NUOVO
TEMPIO ISRAELITICO

TORINO

MANIFESTO

CALCOLO DELLA SPESA

Tav. IV

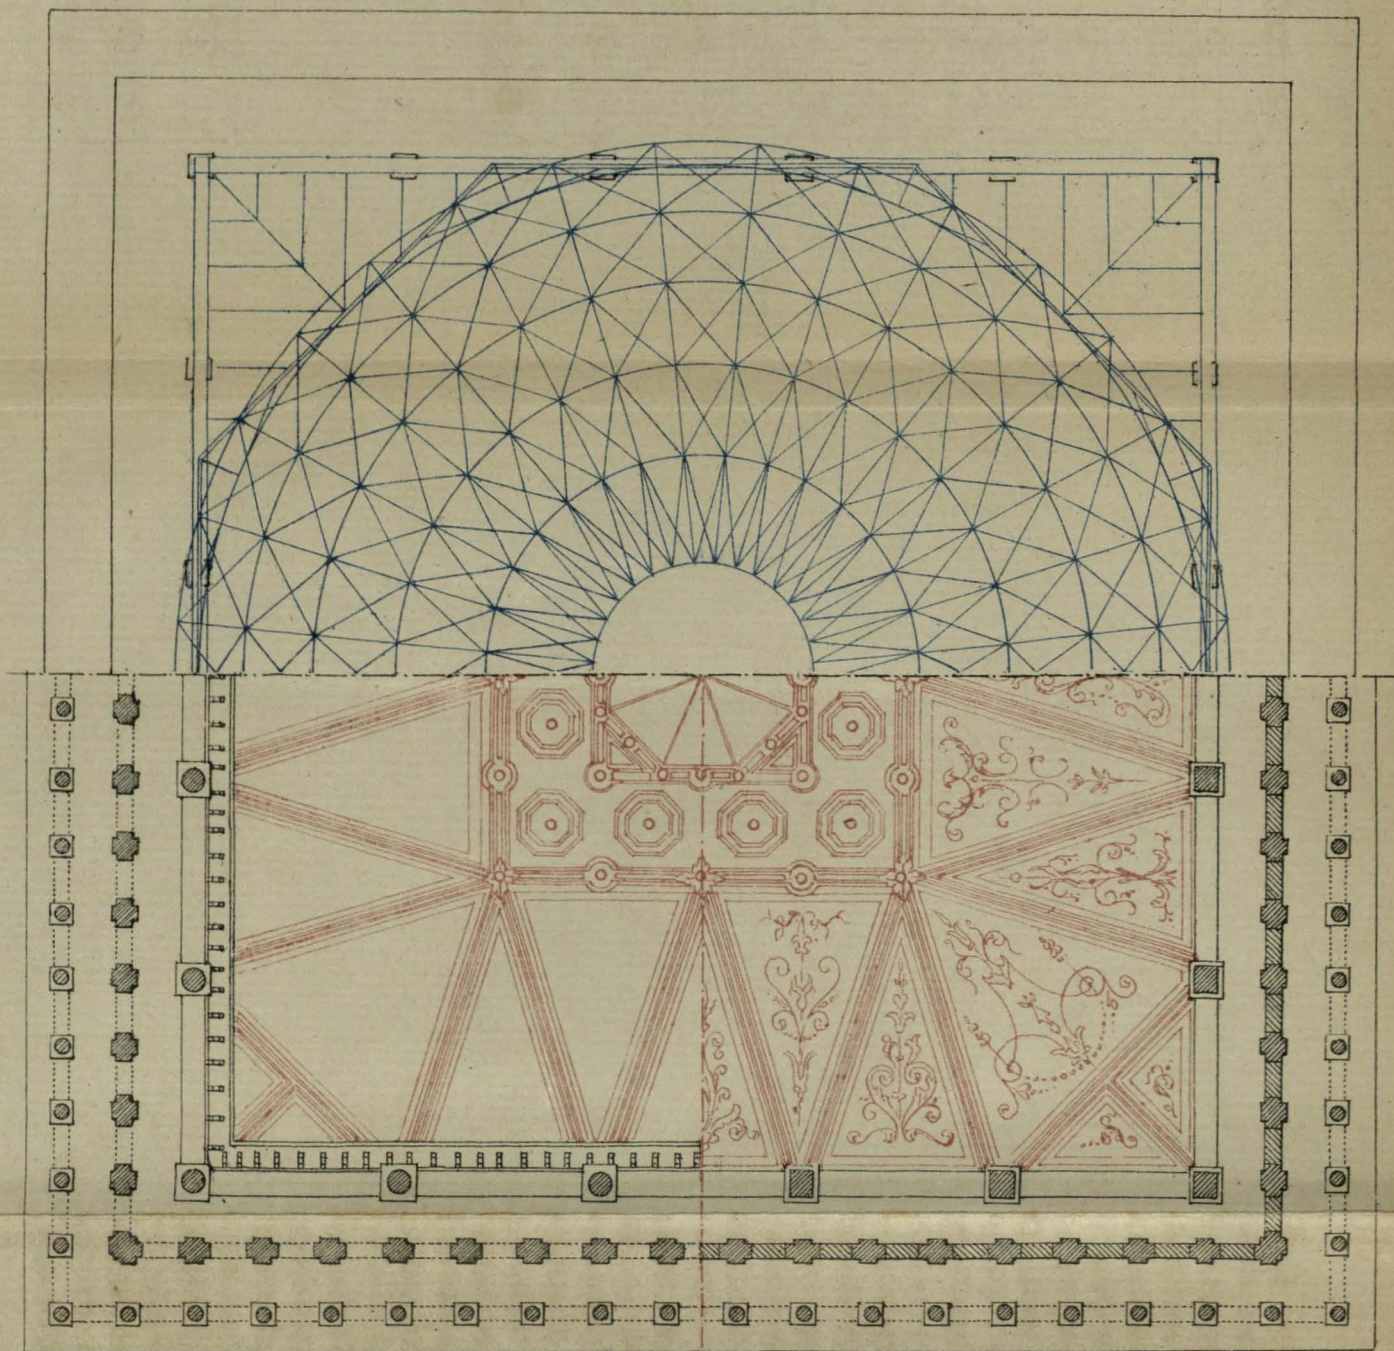
Ciò posto, passano ora a dare un'idea possibilmente chiara e succinta del loro Progetto quale vedesi espresso nella tavola grande già mostrata a codesto Lovese Consiglio, e nelle tavole minori che credettero necessario di allegare a maggiore illustrazione delle sue parti.

Finalmente le superficie triangolari e mistilinee, risultanti planimetricamente dal passaggio della forma quadrata della sala a quella pressochè circolare della cupola, dovranno essere coperte a terrazzo di buon calcestruzzo ben battuto e lisciato, portato da più ranghi di travicelli o *poutrelles* di ferro con voltine sottili di mattoni. Tali terrazzi praticabili dai pinacoli avranno un displuvio regolare verso l'esterno e serviranno a raccogliere le acque di pioggia della cupola ed a trasmetterle in opportune doccie di lamiera di rame ai condotti pubblici della strada.

Fig. 1

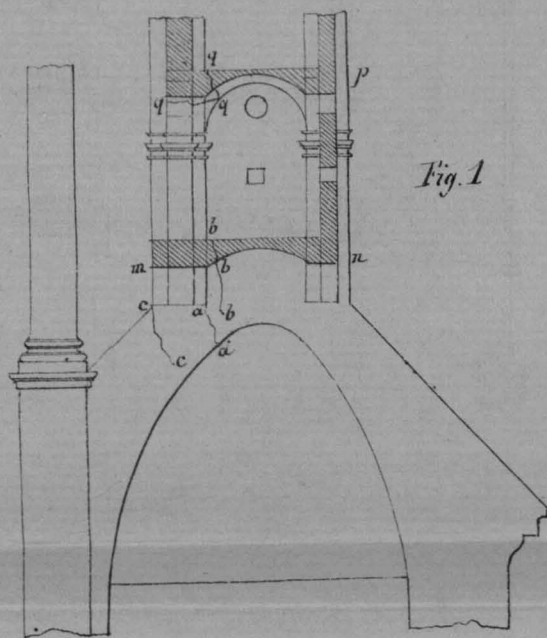
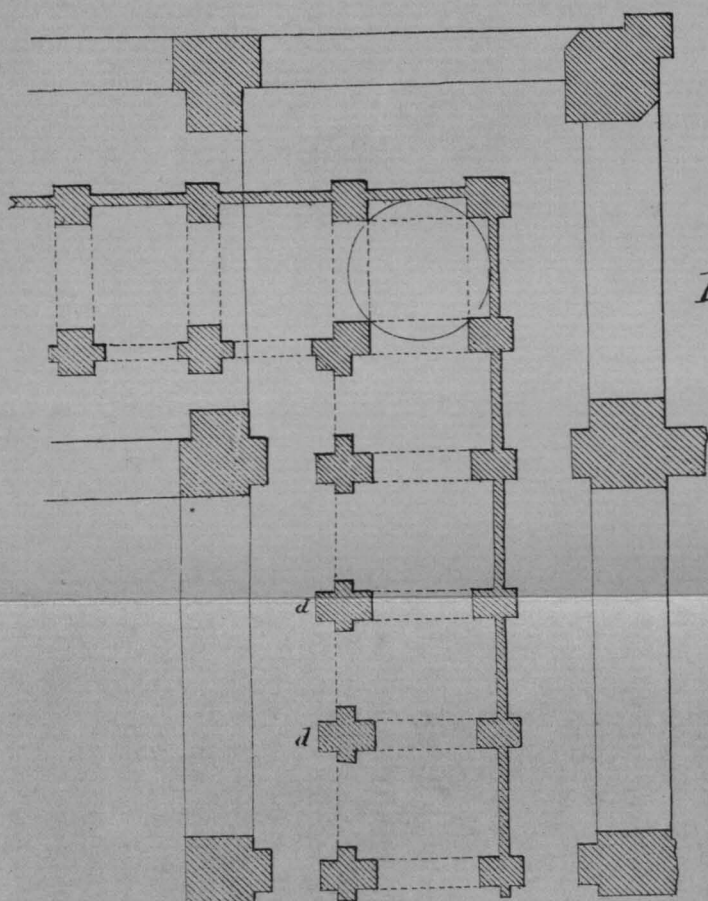
Tali fenditure, *a a*, fig. 1^a, tavola 1^a, appaiono in pressochè tutti gli archi menzionati che sono in numero di 24, pochissimi eccettuati. Sopra taluni di essi anzi si riscontra una seconda lesione *c c* che parte dallo spigolo esterno del pilastrino aggravante l'arco.

2° Lungo l'intradosso delle voltine ribassate *m, n* che collegano alla sommità gli archi trasversali descritti e che formano col loro estradosso il pavimento alle loggette superiori. Ciascuna di tali vòlte porta, come vedesi tracciato nella pianta fig. 2^a, due pilastrini intermedi *d d*. La linea di disgiunzione è segnata *b b b* nella figura 1^a: essa appare in modo assai distinto e ricorre su tutte le voltine menzionate e perciò lungo tutto il perimetro del corrispondente quadrato icnografico ed attraversa tutto lo spessore della vòlta.

I due ordini di lesioni fin qui menzionati, provengono evidentemente dall'enorme pressione sopportata dagli archi a catenaria così malamente aggravati sopra un loro fianco, e dalle vòlte ribassate compresse for-

Tav. II.

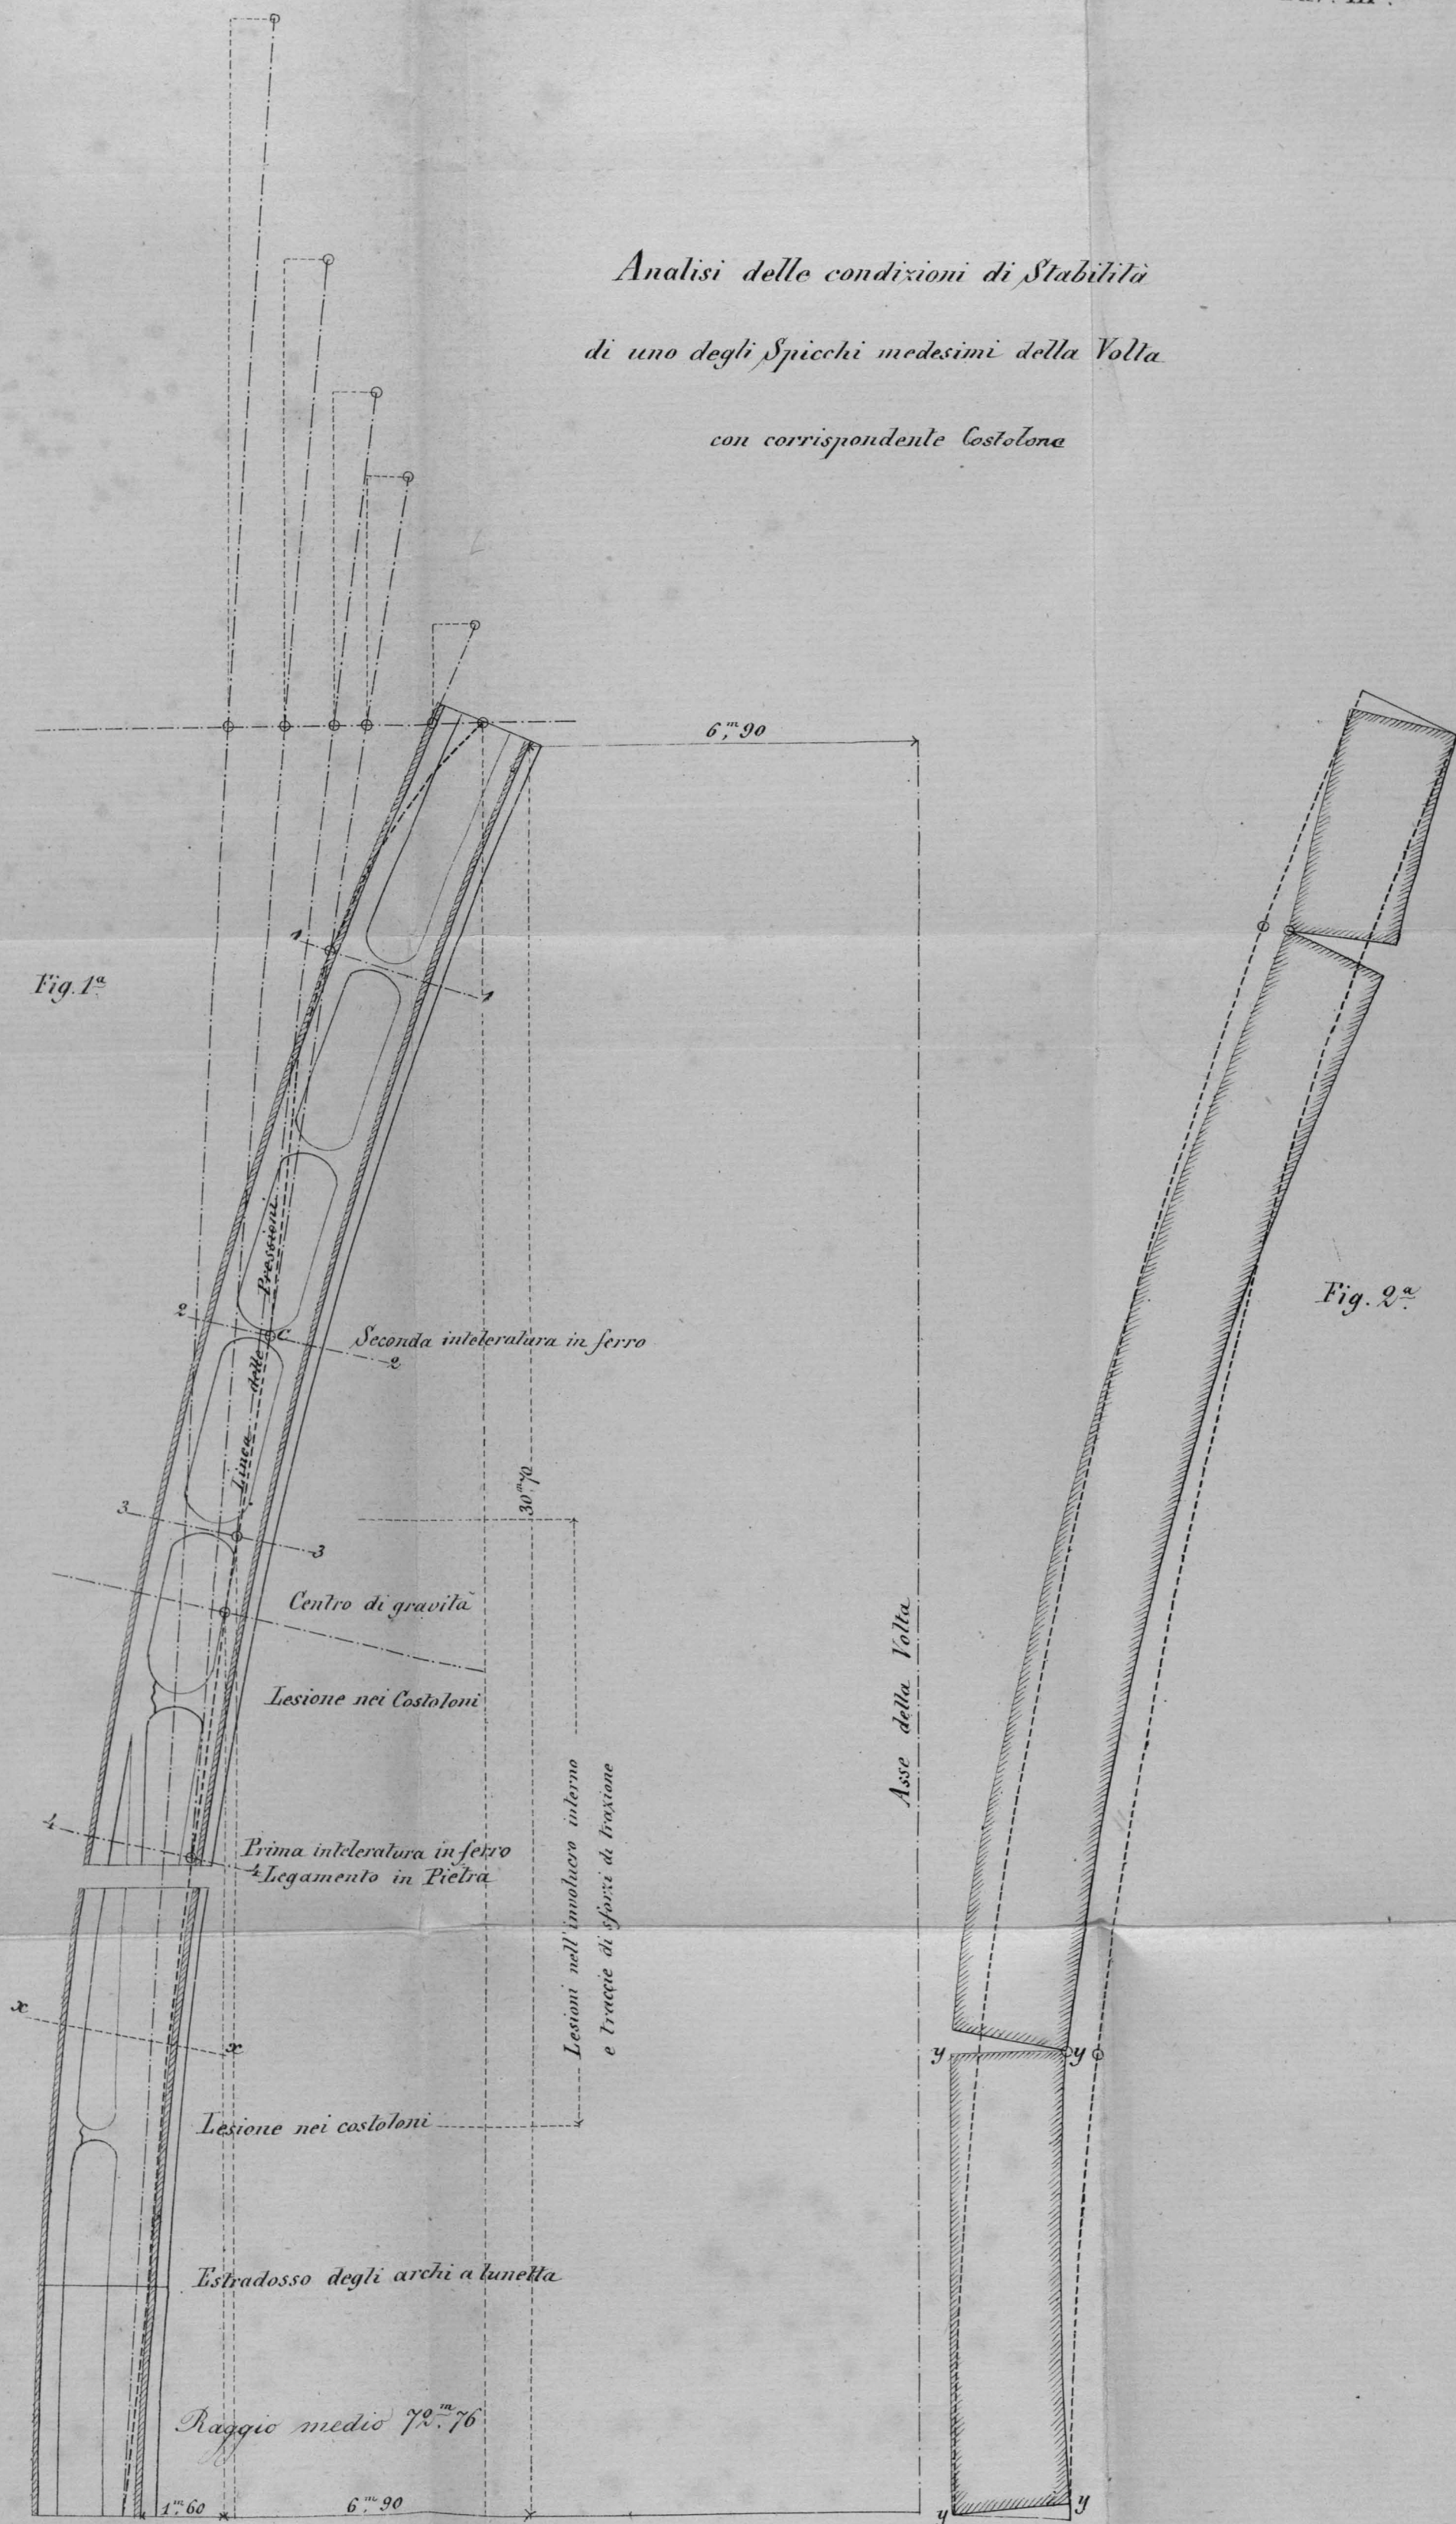
tera *a*, e fino al disopra degli archetti *h h*, si riscontrano delle fessure *r r*, tavola 2^a, assai prominenti e passanti dall'estradosso dell'involucro medesimo.

Tali fenditure si dirigono in senso quasi verticale e si riscontrano limitatamente verso gli angoli della vòlta nel penultimo ed ultimo spicchio di ciascuna come è indicato nella pianta della vòlta tavola 2^a. Talune di esse sono aperte fin di tre millimetri presentando un carattere d'una certa gravità.

Gli sforzi massimi dovuti alla spinta orizzontale agendo, come fu osservato sulle parti intermedie *rrrr*, tavola 2^a, di ciascun quarto di vòlta, si comprende che i punti *cccc* e *c'c'c'c'* vengono spinti orizzontalmente all'infuori con maggiore intensità d'azione che non i punti *o'o'* collocati sulle diagonali. Tale disuguaglianza di sforzo, che non esisterebbe se la vòlta fosse a pianta circolare, dipende appunto dalla natura geometrica della medesima. Ora, stante la grande obliquità dei tiranti *o'c'* ed *oc* si comprende che la componente dello sforzo totale, agente secondo la loro direzione, non può essere che molto piccola in paragone alla componente normale che tende a produrre lo spostamento verso l'esterno.

Tale doppia intelatura è tracciata in pianta nella figura della tavola 2^a e la loro posizione ortografica nella vòlta, è indicata nella figura 1^a, tavola 3^a.
